CONSIGLIO
REGIONALE
DEL LAZIO

BANDO DI GARA: CIG 7106501624 - PROCEDURA APERTA PER L’AFFIDAMENTO IN APPALTO DEL SERVIZIO INTEGRATO DI GESTIONE ENERGIA PER LE SEDI DEL CONSIGLIO REGIONALE DEL LAZIO PER LA DURATA DI NOVE ANNI;

FAQ 2

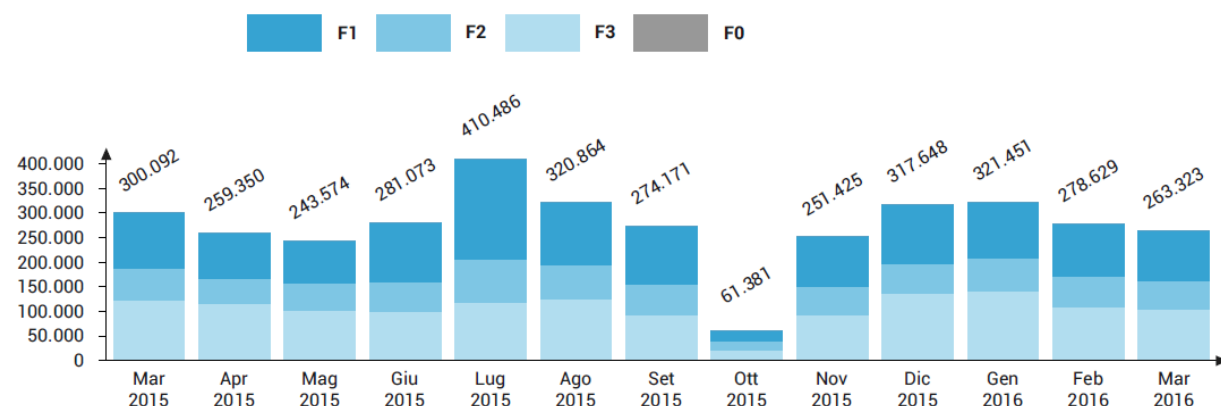
Al fine di una corretta valutazione dell'onere di rimborso del costo dell'energia elettrica (necessaria per il funzionamento di gruppi frigo, pompe di calore, UTA e relative pompe di circolazione) si chiede di fornire il dettaglio dei consumi di energia elettrica di tutto il complesso di via della Pisana 1301 Roma. Nello specifico, si chiede il dettaglio mensile dei seguenti dati:

- potenza elettrica massima prelevata in kW;
- consumi di energia elettrica (kWh) per fascia oraria (F1, F2 e F3) come definite dall'AEGGSI.

R. Potenza impegnata: 500,0 kW: Potenza disponibile: 1.001,8 kW

Andamento consumi di energia elettrica di tutto il complesso di via della Pisana 1301 Roma:
